改善箇所説明図

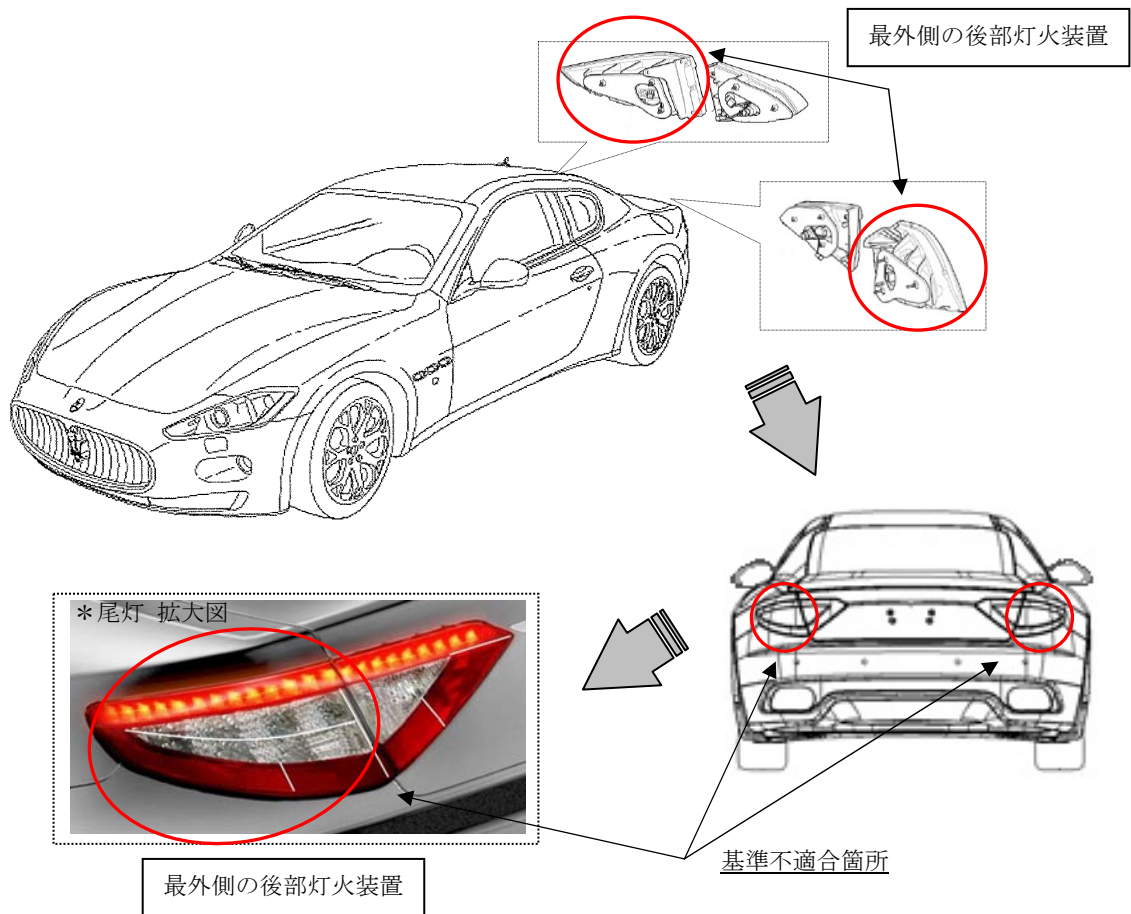
基準不適合箇所

灯火装置の尾灯内部のプリント基板において、基板同士を接続しているブリッジ線の長さ及びはんだの量が不適切なため、使用過程による車両振動等によって、はんだが剥がれ、接触不良となり、尾灯が点灯しなくなるおそれがある。

改善の内容

全車両、左右最外側の後部灯火装置の製造日を確認し、対象の場合は、当該部品を良品と交換する。
